Travaux de dragage et de déroctage du port de Port-Louis (Guadeloupe)

Courrier de réponse à l'avis de l'Autorité Environnementale

Mars 2023

Figure 3 : Protocole pre-watch

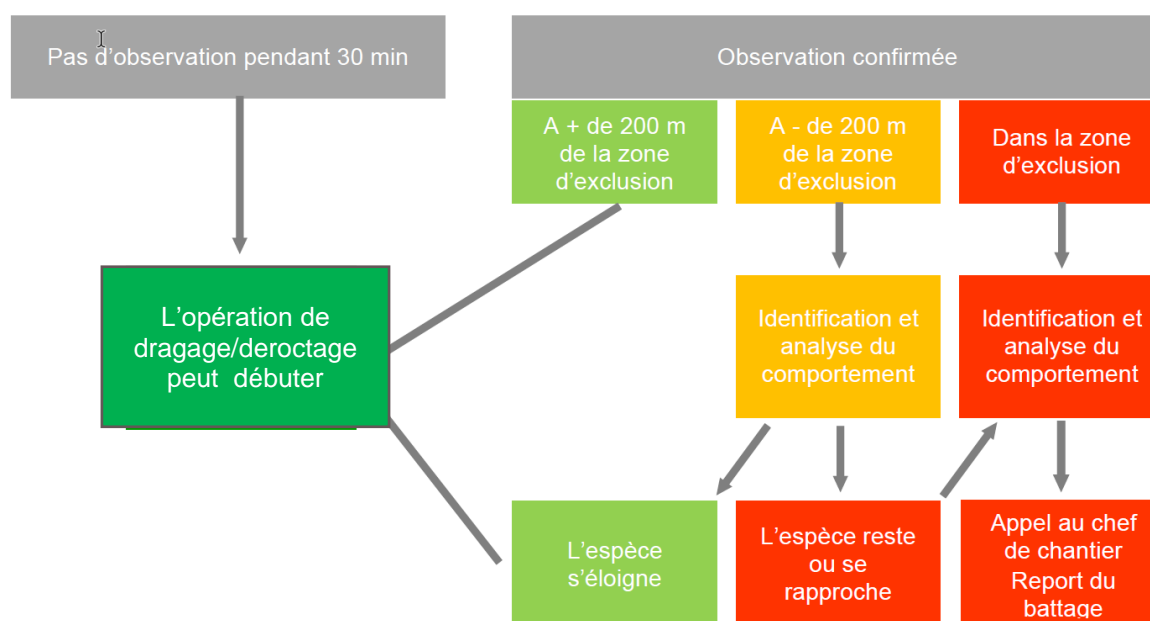
- 4. Détailler la procédure soft-start ainsi que le protocole de surveillance de la présence de cétacés et la soumettre à la validation de l'AGOA**
- 5. Prévoir une zone de traitement des eaux noires et grises des bateaux et mettre en place une stratégie de gestion des déchets du port ;**

2.4. Détailler la procédure soft-start ainsi que le protocole de surveillance de la présence de cétacés et la soumettre à la validation de l'AGOA

La surveillance avant travaux, ou pre-watch, consiste en général à définir un périmètre d'exclusion et à réaliser une surveillance minutieuse afin de s'assurer qu'aucun animal n'est présent à l'intérieur de ce périmètre avant les travaux et, le cas échéant, de définir les actions à mener en cas de présence avérée. **Nous préconisons la mise en place de ce protocole pendant 30 minutes tous les jours avant le démarrage des travaux. La surveillance devra être réalisée depuis la terre ou un support maritime par un opérateur formé à l'observation de la faune marine.** Attention le protocole pre-watch est généralement adapté aux mammifères marins, mais peu aux tortues de mer, du fait de leur plus faible capacité à s'éloigner. Un protocole pre-watch adapté est proposé ci-dessous :

L'ensemble de la procédure ci-dessus a été soumise à l'appréciation du sanctuaire AGOA. Celle-ci intègre les remarques émises vis-à-vis de la version initiale, à savoir :

- * la définition plus précise du périmètre de la zone d'exclusion (330m) et de la zone d'alerte (500m).
 - * l'arrêt pur et simple des travaux en cas de présence de mammifères (et pas seulement une réduction de puissance)
 - * le nombre d'observateurs est porté à un minimum de 2 (et non un seul, comme écrit précédemment)
- Le document signé entre CREOCEAN et le sanctuaire AGOA est joint en Annexe de l'évaluation environnementale.
